改善箇所説明図②

燃料ポンプ締付キャップの破損

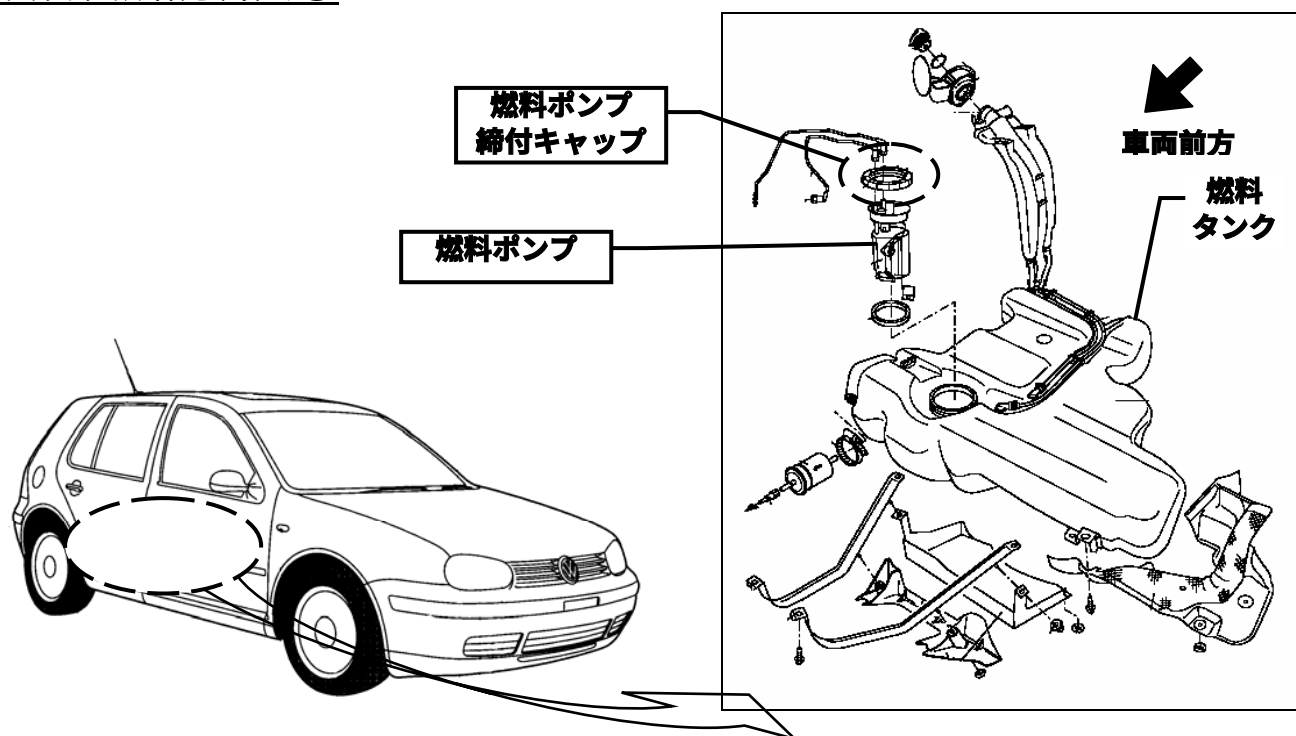
不具合発生箇所

燃料ポンプ締付キャップの材質に不適切なものがあるため、当該キャップに亀裂が生じることがある。そのため、そのまま使用を続けると、当該キャップが破損し、燃料が漏れるおそれがある。

全車両、燃料ポンプ締付キャップを良品に交換し、規定トルクで締付ける。
